PROJEKT BUDOWLANY

ZESPÓŁ PROJEKTOWY

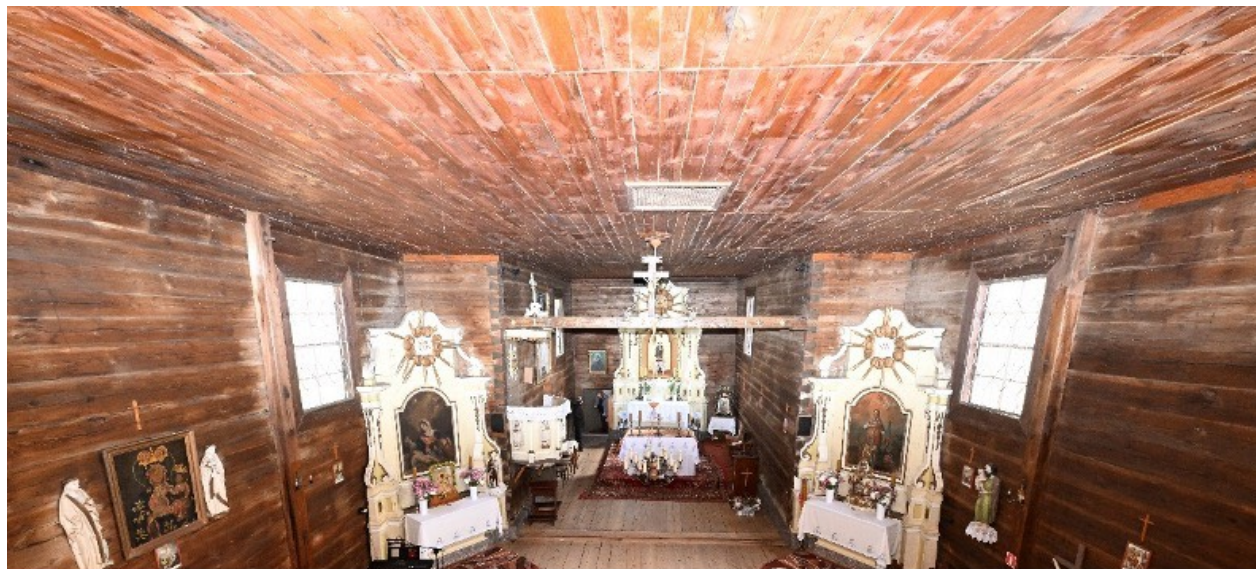
Biało-szare naloty występujące na powierzchniach zewnętrznych ścian wschodniej i południowej w rejonie pod okapem to miejsca porażenia przez grzyby domowe. Są to zmiany o charakterze miejscowym, w których nalot ma raczej charakter płaski z przebarwieniami w kolorze żółtawym i brązowym. W obrębie porażenia grzybem domowym widoczne są spękania desek. Obecnie miejsca te są suche.
